**Паспорт доступности объекта социальной инфраструктуры и
предоставляемых на нем услуг**

1.1. Вид (наименование) объекта: Государственное автономное профессиональное образовательное учреждение Свердловской области «Верхнепышминский механико-технологический техникум «Юность». Здание Учебного корпуса.

АКТ обследования объекта социальной инфраструктуры и предоставляемых на нем услуг

I. Результаты обследования:
1. Территории, прилегающей к зданию (участка)
УЧЕБНЫЙ КОРПУС

БЛОК ФОТО №1

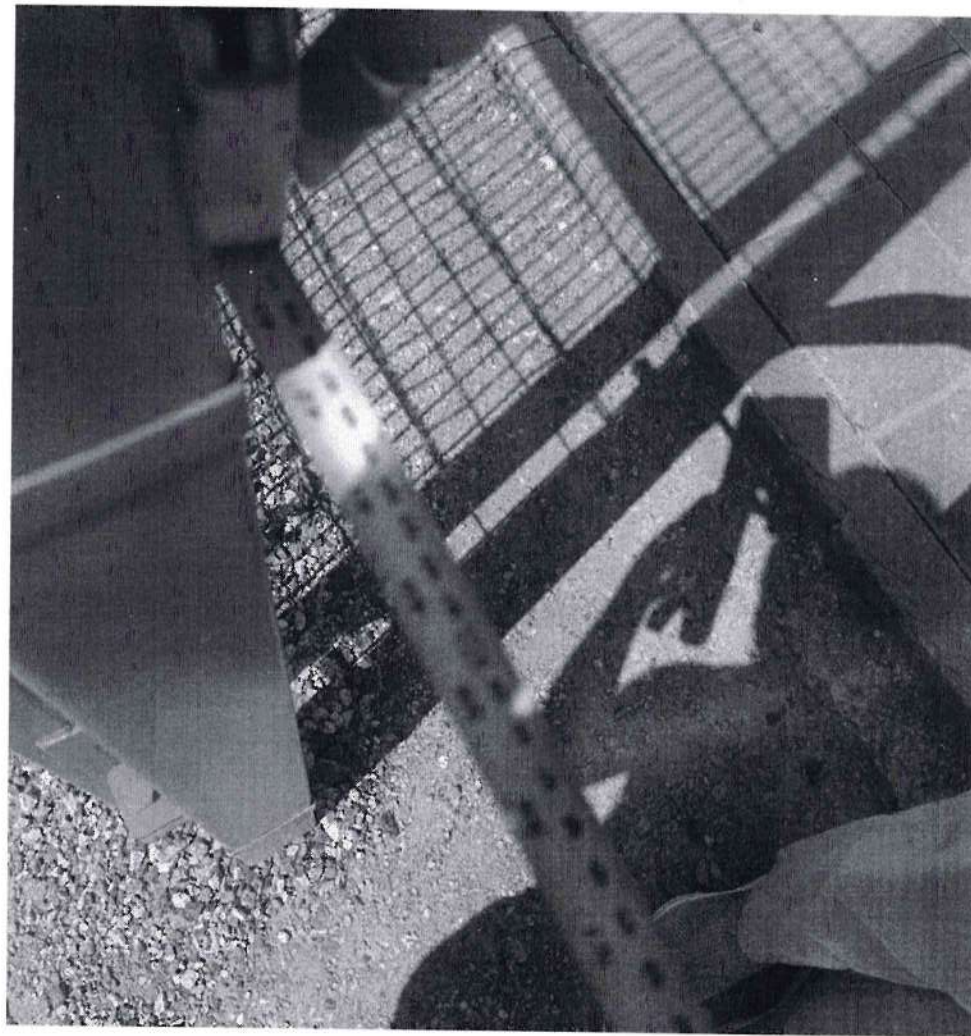
1.1	Вход (входы) на территорию	есть	1	1	Отсутствие доступных элементов информации об объекте.	все	Следует оборудовать доступными для МГН, в том числе инвалидов-колясочников, элементами информации об объекте с учетом требований ГОСТ Р 52131 «Средства отображения информации знаковые для инвалидов. Технические требования».	Устройство информационного тактильного уличного стенда, Вход на территорию выделить контрастным окрашиванием, по возможности оснастить звуковым зуммером.

1.2	Путь (пути) движения на территории	есть	1	2	Пути движения до здания имеют не ровную поверхность. Уровень тротуара и территории объекта находятся на разном уровне. Отсутствие зон отдыха. Отсутствие тактильного покрытия	все	Доступность надземных и подземных пешеходных переходов для МГН обеспечивается по 5.1.7, 5.1.12–5.1.18. СП 59.13330.2020: Доступность зданий и сооружений для маломобильных групп населения	Привести в соответствие путь движения до здания. Пути движения от калитки до входа в здание продублировать тактильным наземным покрытием.

БЛОК ФОТО №3

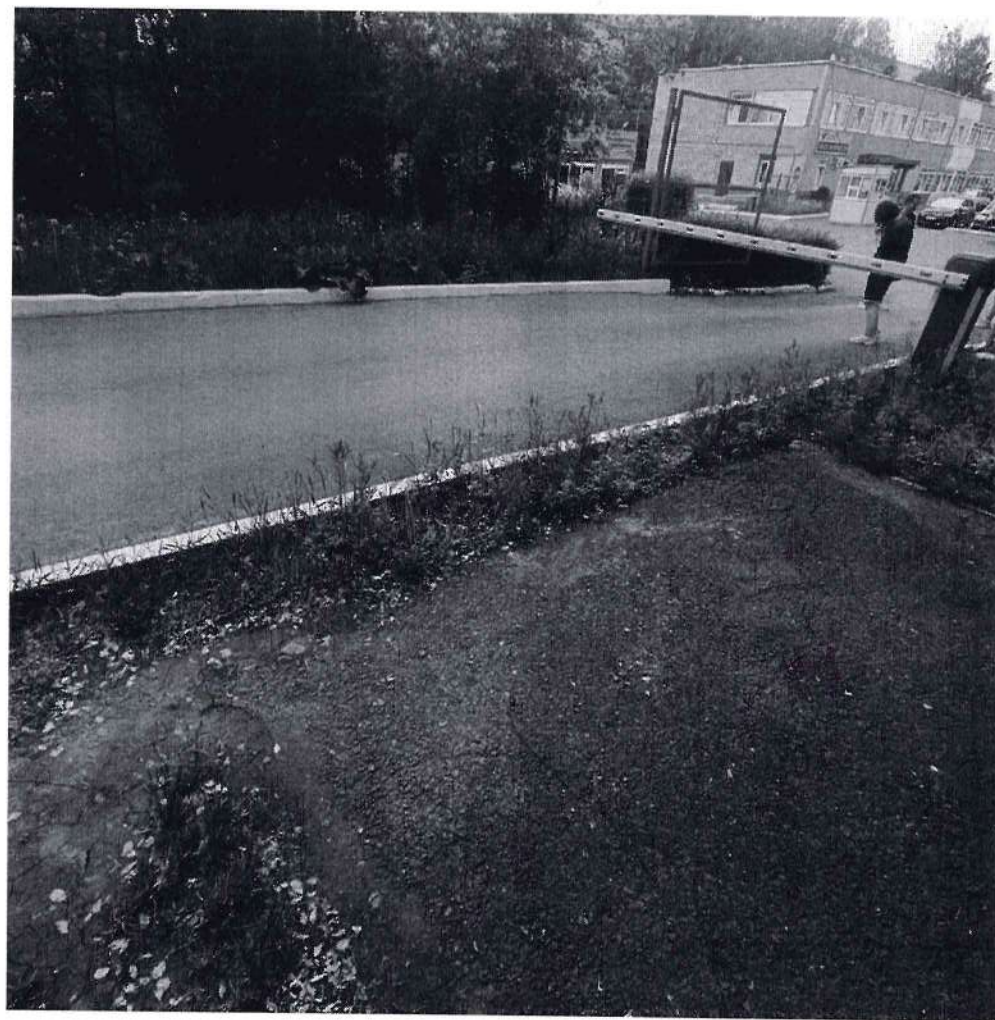
пешеходного пути (не менее чем за 0,8 м до входа).			
1.3	Лестница (наружная)	нет	-	-	-	-	-	-
1.4	Пандус (наружный)	нет	-	-	-	-	-	-
1.5	Автостоянка и парковка	есть	1	3	Стоянка для инвалидов расположена на расстояние не соответствующ ему требованию – не далее 100 м.	К,О	-	Устройство стоянки для инвалидов на расстояние не далее 100 м от входа в здание.
	ОБЩИЕ требования к зоне	-	-	-	-	-	-	-

БЛОК ФОТО №4

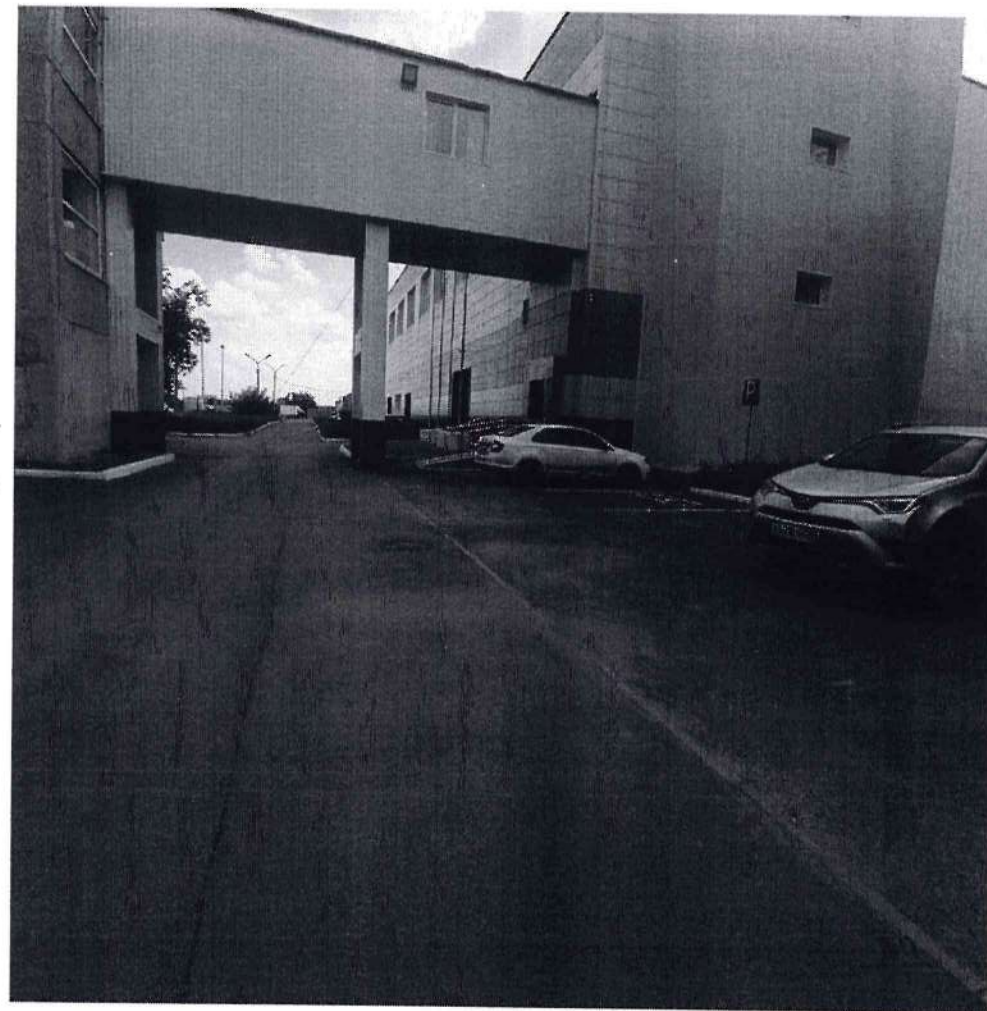
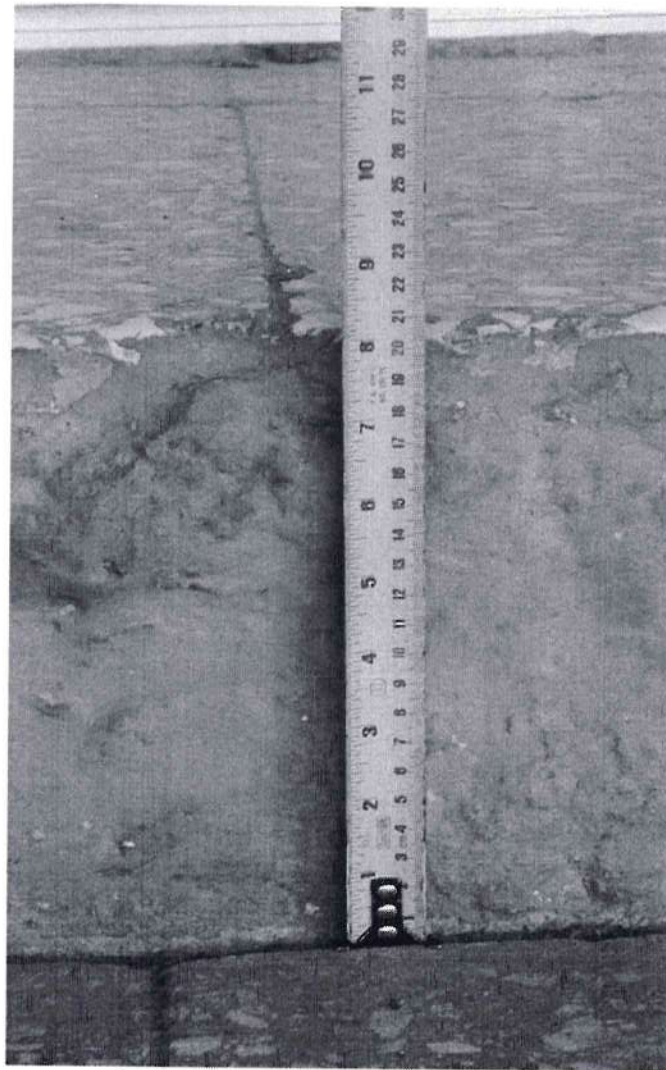
2.1	Лестница (наружная)	есть	2	4	Высота подъема ступени более 0,15 м.	все	Параметры наружной лестницы следует принимать по 5.1.12, 5.1.13. СП 59.13330.2020: Доступность зданий и сооружений для маломобильных групп населения	Уменьшить высоту ступени, путем выравнивания поверхности площадки перед входной группой.

БЛОК ФОТО №5

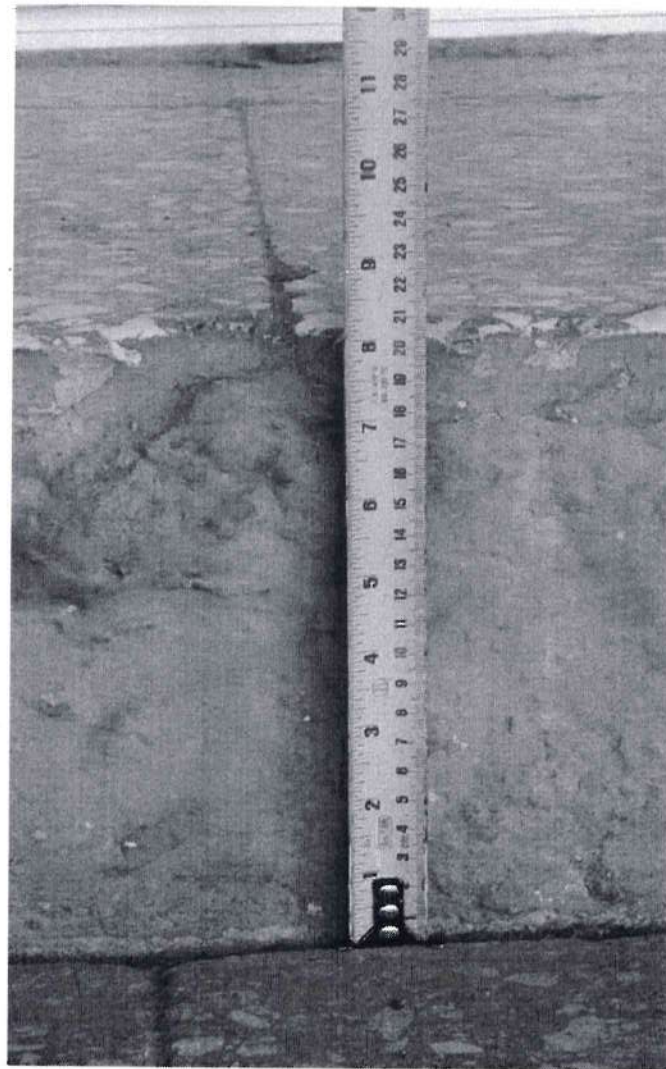
2.3	Входная площадка (перед дверью)	нет	-	-	-	-	-	-
2.4	Дверь (входная)	есть	2	5	Не соответствие высоты порогов в дверных проемах.	все	Параметры дверей (входных) следует принимать по 6.1.5. СП 59.13330.2020: Доступность зданий и сооружений для маломобильных групп населения	Выполнить входную группу с учетом требований законодательства.

БЛОК ФОТО №6

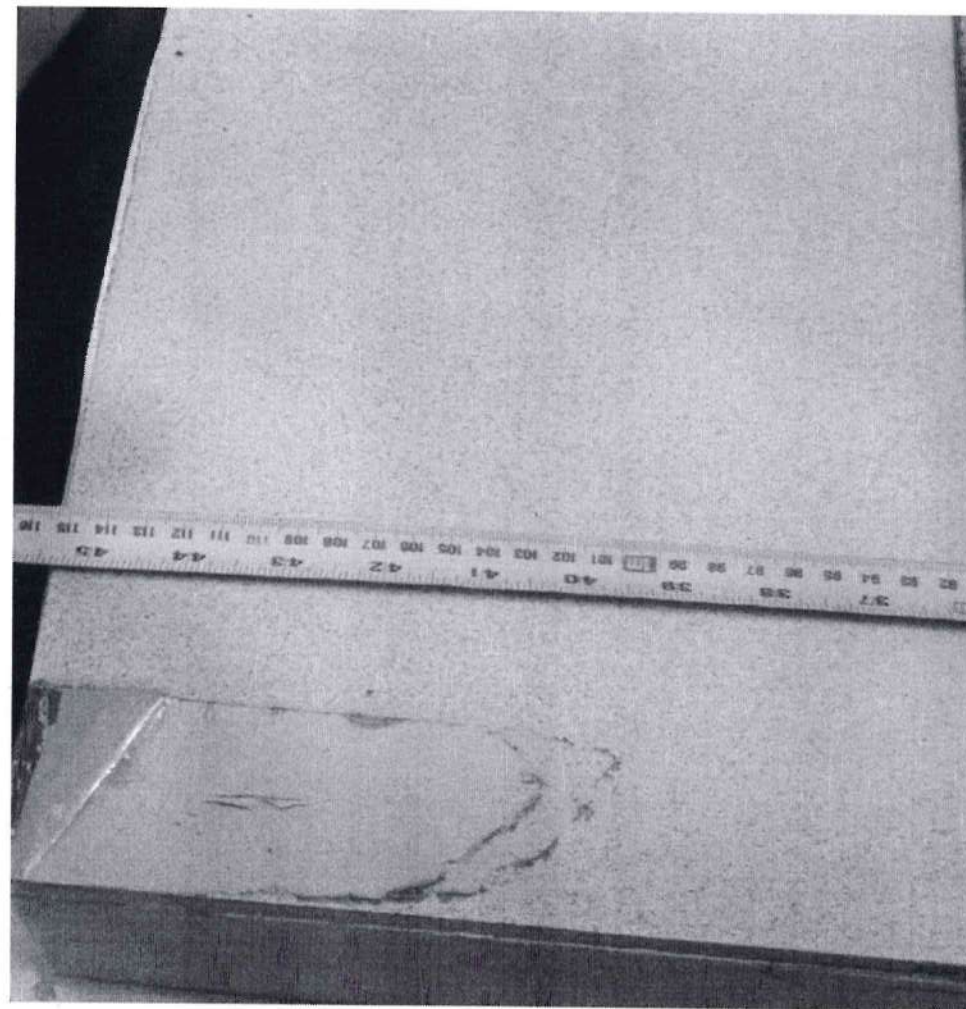
2.5	Тамбур	есть	2	6	Поверхность покрытия пола не ровная,	все	Параметры тамбуров следует принимать по	Замена поверхности тамбура на

выполнена из к ☐ могогранитных плит, скользящая при намокании.		6.1.8. СП 59.13330.2020: группность зданий и сооружений для маломобильных групп населения	противоскользящую, с выравниванием поверхности уровня пола.
	ОБЩИЕ требования к зоне	-	-	-	-	-	-	-

БЛОК ФОТО №8

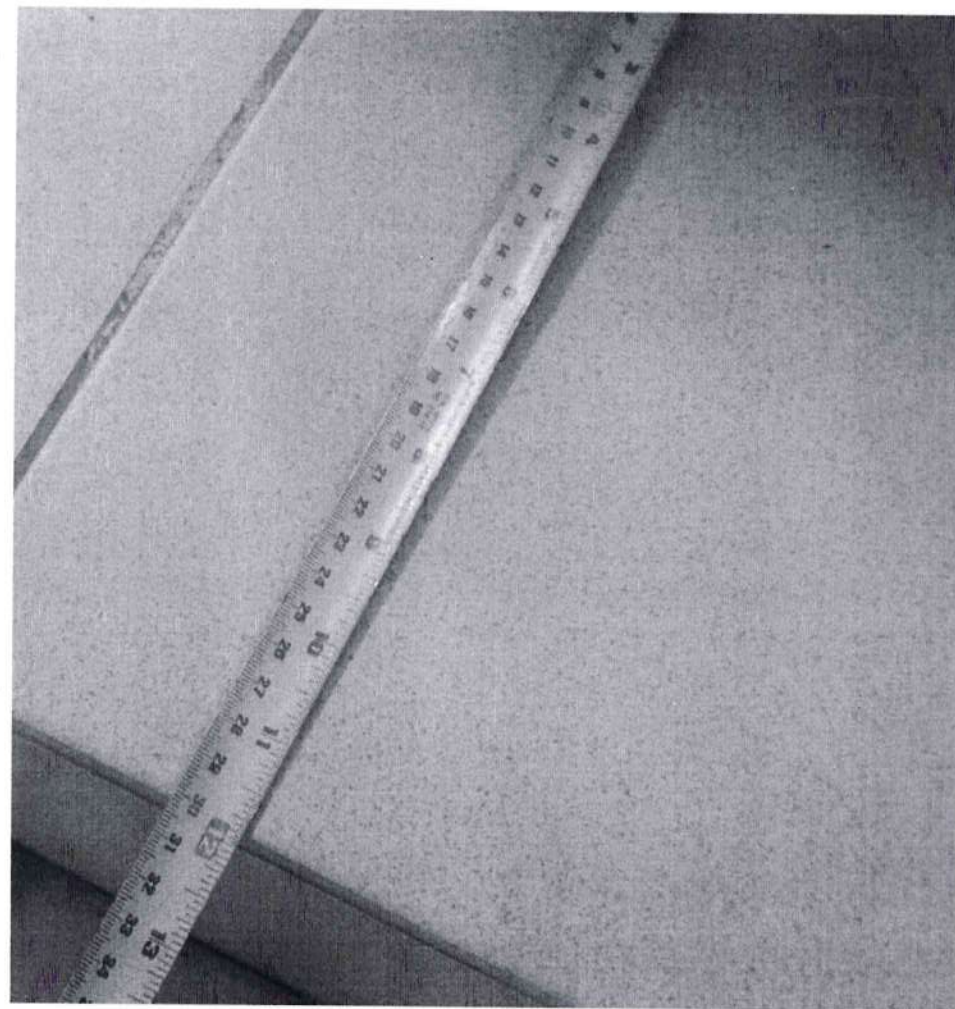
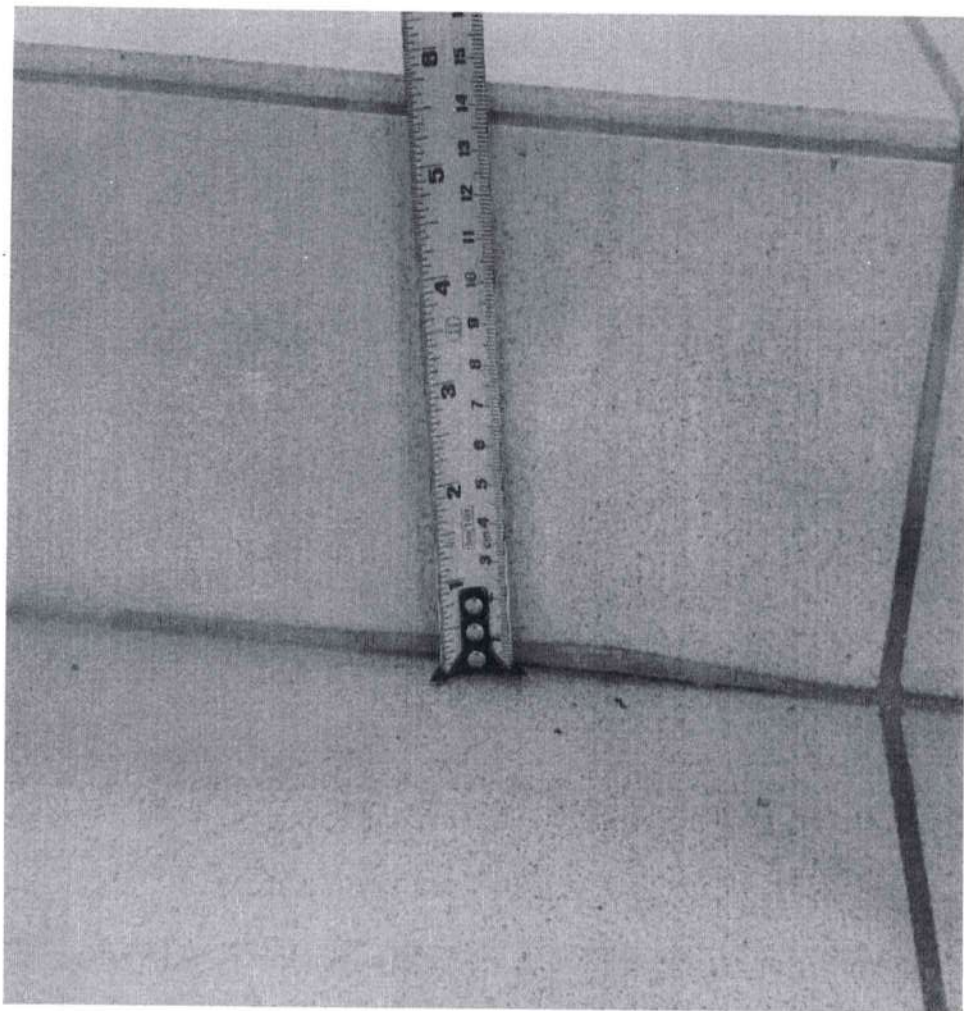
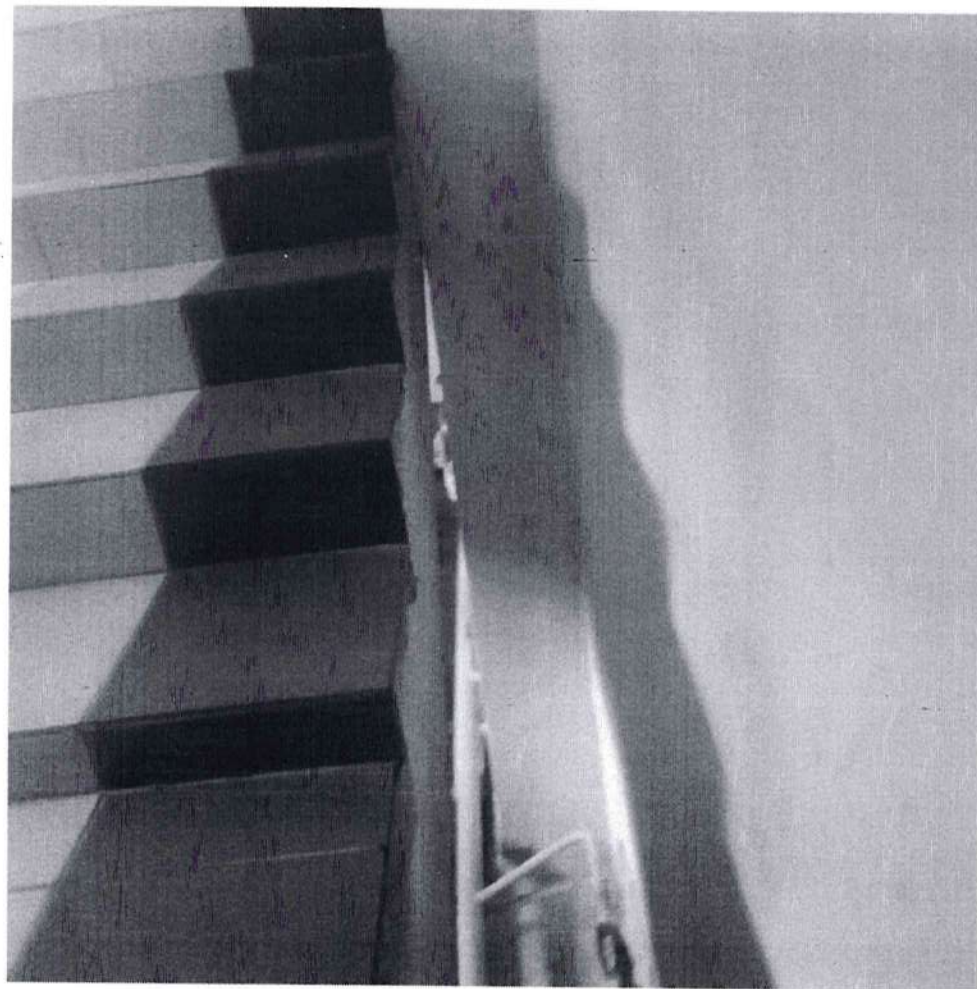
3.2	Лестница (внутри здания)	есть	3	8	Отсутствие разделительного поручня на лестнице ведущей на 2-й этаж. Ширина последующих лестниц менее 1,35 м.	все	Параметры лестницы (внутри здания) следует принимать по 6.2.8 – 6.2.12 СП 59.13330.2020: Доступность зданий и сооружений для маломобильных групп населения	Устройство перил соответствующих требованиям. Устройство бортиков, у ступеней, не примыкающих к стенам. Устройство

Высота ступеней не соответствует требованиям. Ступени имеют разную геометрию. Отсутствие бортиков на ступенях не примыкающих к стенам. Отсутствуют рельефные обозначения этажей. Поручни не соответствуют требованиям. Отсутствие на проступях краевых ступеней лестничных маршей противоскользящих полос, контрастных с поверхностью ступени (желтого цвета, общей шириной 0,08–0,1 м.).			рельефных обозначений этажей. Устройство на проступях краевых ступеней лестничных маршей противоскользящих полос, контрастных с поверхностью ступени (желтого цвета, общей шириной 0,08–0,1 м.)

БЛОК ФОТО №9

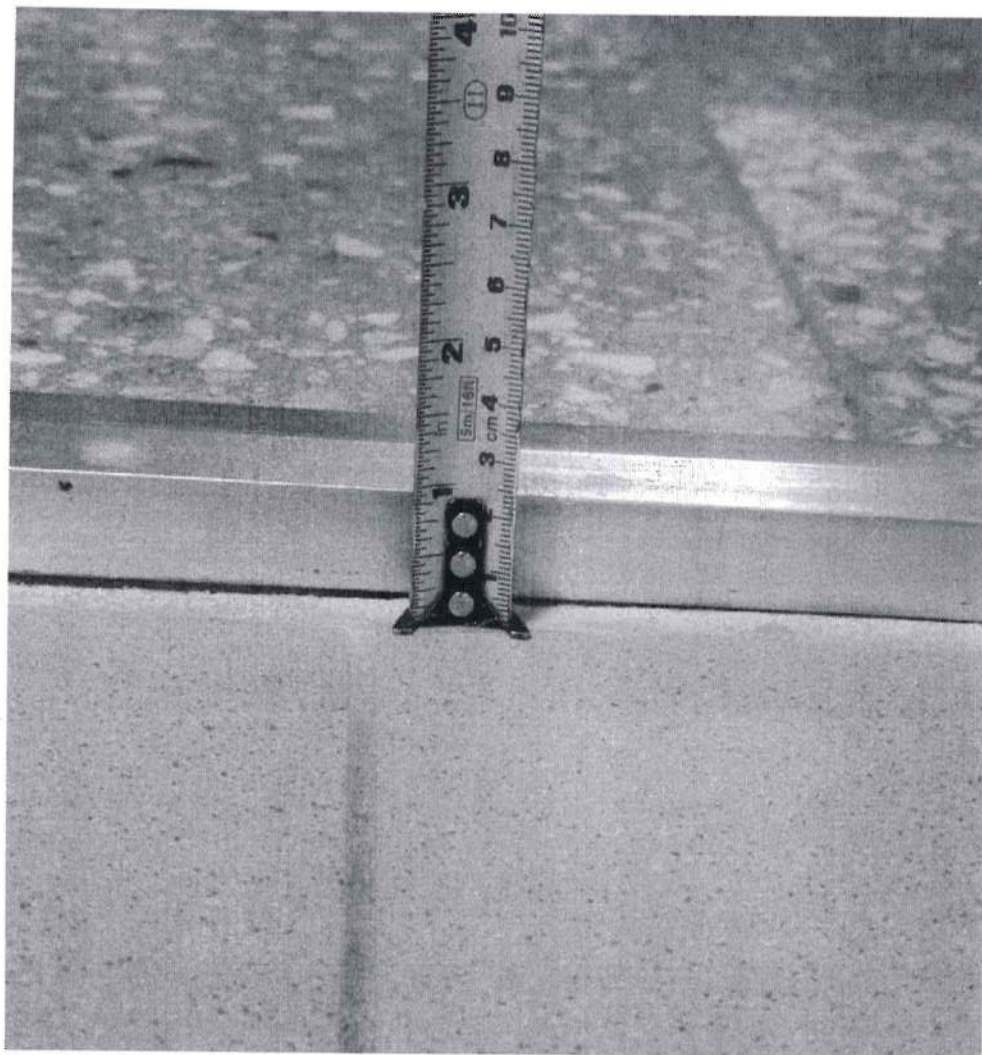
3.3	Пандус (внутри здания)	нет	-	-	-	-	-	-
3.4	Лифт пассажирский (или подъемник)	нет	-		-	-	-	-
3.5	Дверь	есть	3	9	Не соответствие высоты порогов в дверных проемах, наличие перепадов. Отсутствие информирующих обозначений	К,О,С	Параметры дверей (внутри здания) следует принимать по 6.2.4 СП 59.13330.2020: Доступность зданий и сооружений для маломобильных групп населения	Устранить перепады и пороги в дверных проемах. Установить информирующие обозначения
